DOCUMENTO Nº 1. MEMORIA Y ANEJOS
ANEJO Nº 5. COORDINACIÓN CON EL SECTOR DE
CONSERVACIÓN INTEGRAL

APÉNDICE 3. COMENTARIOS DEL SECTOR DE CONSERVACIÓN INTEGRAL PARA LA
REDACCIÓN DEL ANTEPROYECTO

ASUNTO: Información para redacción del proyecto de sustitución de tirantes del Puente Centenario

NOTAS DE LA REUNIÓN CON EL SECTOR DE CONSERVACIÓN INTEGRAL

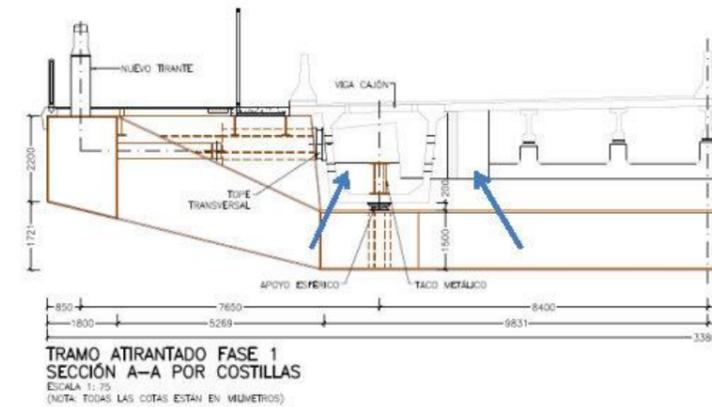
Sustitución de juntas modulares. Revisar la relación la casa comercial Maurer Shöne dada la baja calidad de su servicio postventa.

El SCI solicita que se sustituyan las juntas del tramo atirantado por otras con una configuración que permita un mantenimiento más sencillo y su reposición por módulos. Además el SCI muestra su molestia con el servicio post-venta de la compañía de las juntas en servicio en el tramo atirantado. Se les manifiesta que cada sistema de juntas tiene sus ventajas e inconvenientes y que por ello en el Anteproyecto se había planteado dos posibilidades de renovación de la junta (con modulación transversal como la existente o tipo fuelle con modulación longitudinal). Entendemos que las juntas tipo fuelle se responde mejor a los requerimientos funcionales solicitados.
